Arkivreferanse: 2020/513-23  
Arkivkode: 201502/168/1/L13  
Saksbehandler: Britt Alice Oseassen  
Adm.enhet: Arealforvaltning og miljø  
Dato: 11.09.2020

Utvalg	Møtedato	Saksnummer
Utvalg for miljø plan og teknisk	22.09.2020	70/2020

## 2. gangs behandling av forslag til detaljreguleringsplan for boliger, gnr. 168 bnr. 1 – Berge Ytre/Berge gård, plan ID 201502

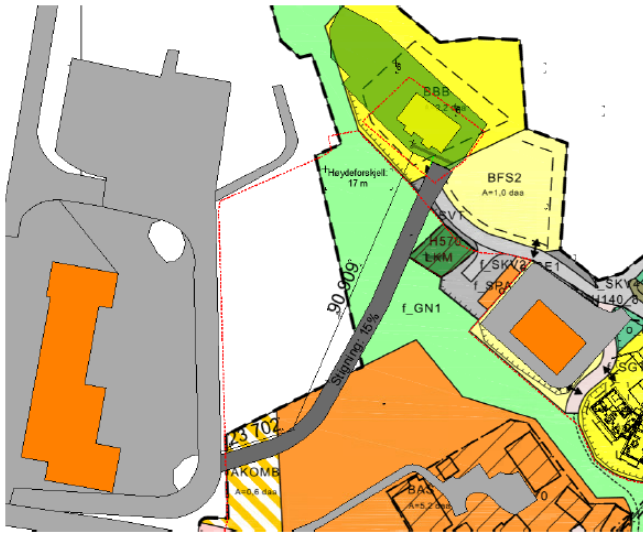
Alternativ adkomst som vist i skissen over vil komme tett på Berge Gård, noe som administrasjonen vurderer å være uheldig da det vil ta bort oppmerksomheten fra området som skal bevares. Når det gjelder atkomst sør fra rutebilstasjonen etterspurte administrasjonen mer utdypende redegjørelse for valg av veitrase til BBB i møte 08.05.20. Forslagsstiller har i revidert planbeskrivelse utdypet vurderingene. Det er laget to alternativer for adkomst fra rutebilstasjonen. Alternativ 1 er en forholdsvis «rett» trase opp til BBB. Den har en lengde på ca. 114 meter og en høydeforskjell på 17,0 meter, som gir en stigning på 15 %. For alternativ 2 er det forsøkt å «slynge» veien oppover for å få en lenger trase. Veien blir da ca. 131 meter og får en stigning på 13 %. Iht. anbefalinger i vegvesenets håndbok bør ikke veier til boligater ha stigning på mer enn 8 %.

Utfra dette har forslagsstiller konkludert med (planbeskrivelsen s 33) at det ikke er mulig å få til adkomst fra rutebilstasjonen som er i tråd med anbefalte stigning. I tillegg til stigning har man hensynet til batteriet og sikringsområdet rundt dette. Opparbeidelse av veien ville også krevd store masser ettersom terrenget er relativt flatt før den bratte skråning opp hvor fjellet begynner. Regulert trase via O\_SKV1 og f\_SKV4 vil ha en stigning på ca. 7,7 %.

Alternativ adkomst fra sør «rett» linje

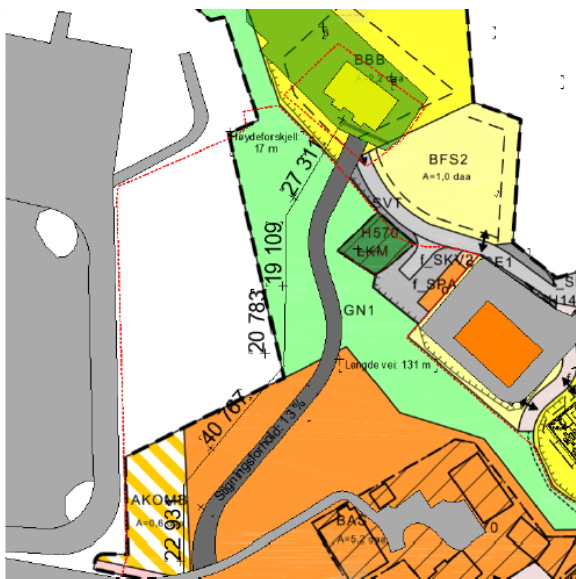
Alternativet med slakere vei fra rutebilstasjonen. Kilde planbeskrivelsen/Drag

Rød farge angir forslag i reguleringsplan. Blå farge angir vurdert tomteplassing

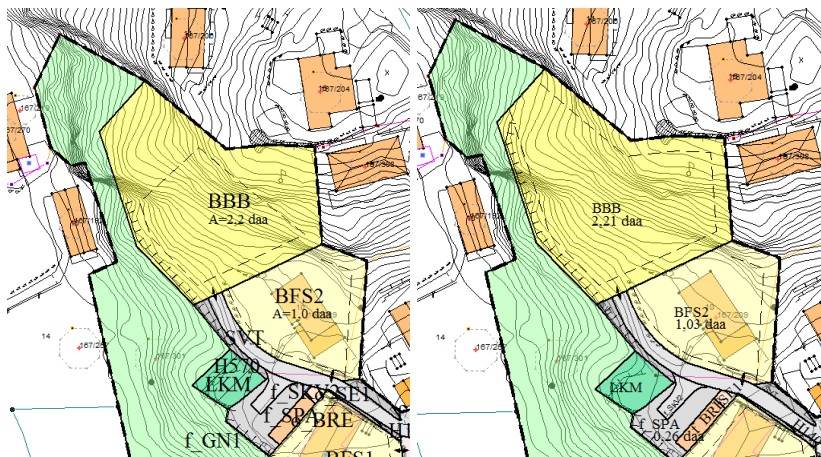
BBB er plassert i sterkt skrånende terreng. For å bygge BBB må det utføres betydelige inngrep i fjellet og det er en risiko for fare for ras og utglidning. Det er i bestemmelsene satt krav om at grunnundersøkelser skal gjennomføres før det kan gis byggetillatelse. Fylkeskommunen skriver i uttalelsen at slike undersøkelser bør gjennomføres i forbindelse med reguleringsplanen. Dette for å sikre størst mulig grad av forutsigbarhet samt at eventuelle sikringstiltak også kan få konsekvenser ut over selve byggetomten.

Naboer uttaler at «*stiller oss undrende til pkt. 4.5.1 hvor faglig rapport fra Prosjektgruppa AS konkluderer med at det ikke er fare for steinsprang. Dette er direkte feil, da det gjennom flere år har vært observert større og mindre steinsprang i forhold til gnr. 167, bnr. 270 og 219.*» Fjellet er ganske sprøtt med stor fare for steinsprang/skred. Mener det bør være en ny undersøkelse. Videre kommenteres det at «*terrassen til eier av gnr 167, bnr 308 seget flere ganger pga. endringer i grunnen. Av samme årsak har den vært jekket opp igjen flere ganger. Det virker da underlig at det i Ros, under pkt. 1, er ras satt til ubetydelig sannsynlighet*».

Lindland Maskin har befart tomta og de konkluderer med at «*det er fullt gjennomførbart å bygge på område BBB i den sørlige/sørøstlige delen. Terrenget mot nord er noe mer utfordrende. Bygget i nord bør derfor vurderes sløyfet, og heller utvide bygget i sør. Det må foretas en geoteknisk vurdering av sikring mot evt ras i etterkant av utsprenging og utgraving (notat datert 07.09.20). Det er for tidlig å si noe mer konkret om sikringstiltak nå før tomta er ryddet ift vegetasjon mm. Det er i bestemmelsene § 7.1 stilt krav om geoteknisk/ras rapport før bygging. Det anbefales at kravet endres til at det må gjøres i forbindelse med grunnarbeid.*»

### Terrengingrep BBB

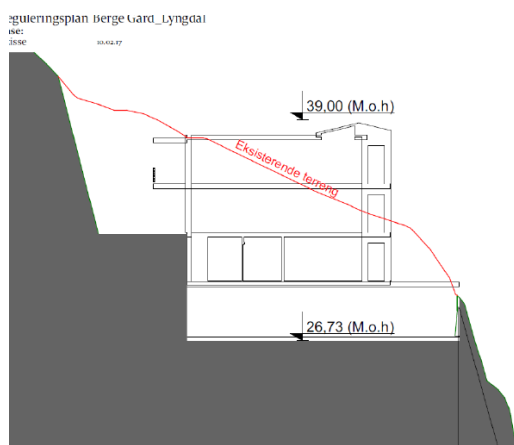
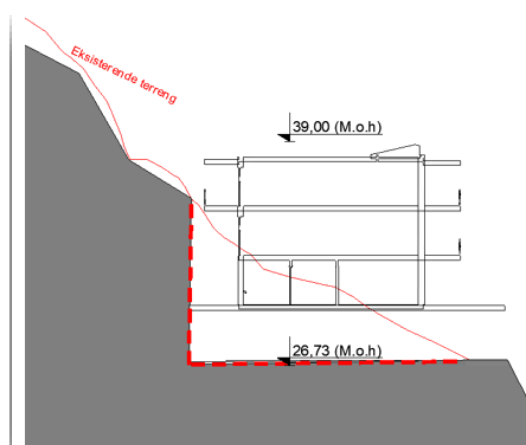
For å kunne bebygge BBB kreves det til dels store terrengingrep. Illustrasjonene under viser nødvendige terrengingrep.

Som en følge av undersøkelser foretatt av Lindland Maskin AS er byggeområdet redusert, og antall bygg reduseres til 1 med 9 boenheter istedenfor 12 som opprinnelig planlagt. Endringen medfører at behov for terrengingrep blir mindre jfr. skisse under:

### Landskapsvirkning av planlagt bebyggelse – bygg BBB

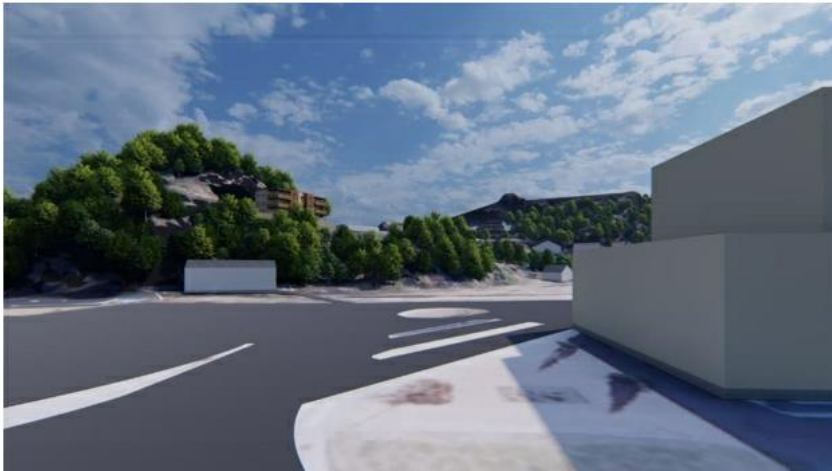
Fylkeskommunen skriver i sin uttalelse at de vurderer blokkbebyggelsen i område BBB som utfordrende i forhold til landskapsrammen omkring Lyngdal sentrum. Det er utarbeidet visualiseringer fra noen synsvinkler, men før planen endelig vedtas anbefaler fylkeskommunen at de estetiske konsekvenser av foreslåtte utbygging belyses nærmere. Grunneiere/naboer til BBB spør i sin uttalelse om illustrasjonene viser rett bilde av planlagt bygg på BBB. På forsiden av planbeskrivelsen er bygget BBB «lagt inn i tegningen så fjernt som vel mulig. Det er så vidt det sees på tegningen. Tegningen mangler også plasseringen av flere boliger bak, over og under BBB området. Selve fjellet på samme tegning er illustrert med feil utforming, da særlig med tanke på fjellets høyde. Hvorfor? Prøver utbygger å redusere størrelse og virkning av bygget?» og illustrasjon side 27 der BBB nærmest er gjemt bak grønn vegetasjon. Er det virkelig slik dette leilighetsbygget vil fremstå sett fra Alleen?». De mener at kommunen bør kreve realistiske fotomontasjer der BBB er lagt inn med rett størrelse både ift andre bygg og også høyde i planbestemmelsene.

Forslagsstiller har utarbeidet flere illustrasjoner av planlagt bebyggelse i henhold til planbestemmelsens størrelse og høyder. Det er også i planbeskrivelsen supplert med vurdering av bebyggelsens arkitektoniske vurdering. Dette gjelder ikke bare for BBB, men også de andre planlagte byggene. Se side 24-31 i planbeskrivelsen.

*Diverse illustrasjoner av BFS4 og Berge Gård. Kilde planbeskrivelsen*

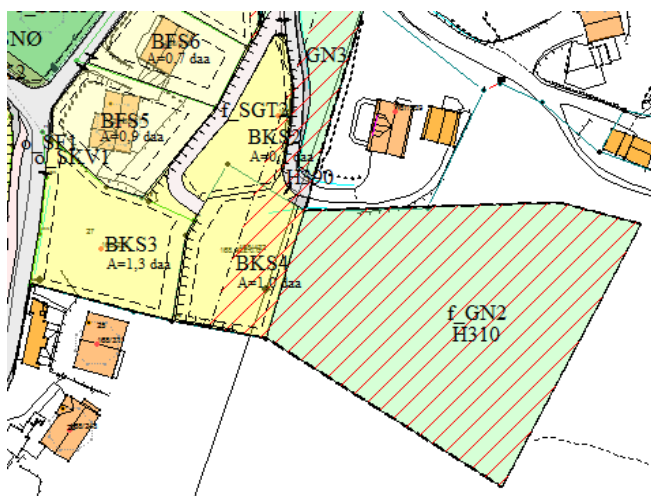
Det er utarbeidet illustrasjoner som hvordan det kan bli hvis tomt BFS4 godkjennes. Illustrasjonene skal være iht. til de volumer, høyder som bestemmelsene åpner for.

Tomt BFS4 blir tett på Berge Gård, men utfra illustrasjonene som er laget anser man at det er mulig å bebygge tomten uten at det vil ødelegge inntrykket av Berge Gård.

Utklipp område rundt tomt BKS4

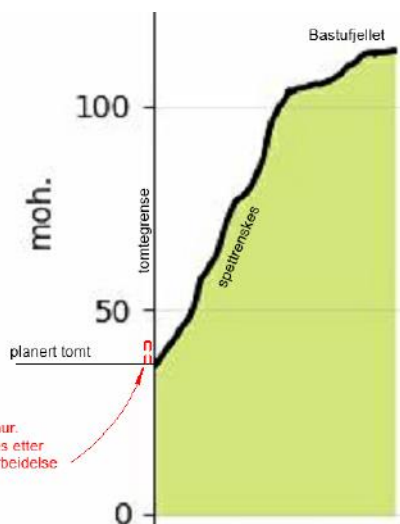
*Det anbefales at fjellveggen spettrenses for små, løse blokker. Småblokkene tas ned på en forsvarlig måte. Videre er det en fordel at trær som har røtter inn i sprekker i fjellveggen fjernes. Som et ekstra sikkerhetstiltak, anbefales det å etablere en fangvoll/mur ved foten av fjellveggen, langs tomtegrensen, for å fange opp evt. fremtidige steinsprang. Detaljprosjektering og valg av sikringstiltak utarbeides ved opparbeidelse/sprenging av tomten.*

Det anbefales at tiltak som rapporten anbefaler at utføres tas med i bestemmelsene.

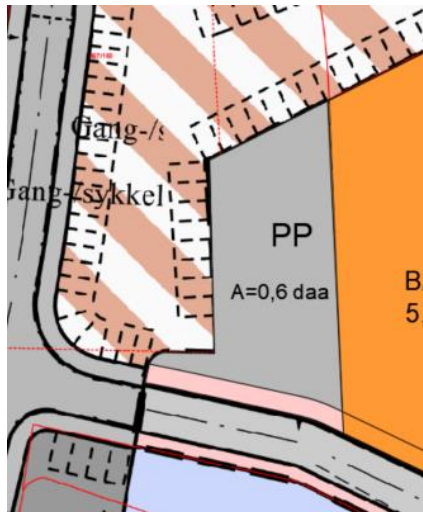
Det stilles spørsmål med om utvidelsen av veien på 0,5m er totalt eller om veien utvides med 0,5 m og så kommer fortau i tillegg? Det bemerkes at 2 biler må kunne møtes i bakken uten å benytte fortauet. Det blir mye trafikk og dette er skolevei.

Veien vil bli utvidet med 0,5 meter. Det er i tillegg regulert inn et fortau på ca. 2,5 meter. To biler har da mulighet for å passere. Etablering av fortau vil være bra for barn og unge som bruker veien til skolevei, og en forbedring mhp trafiksikkerhet.
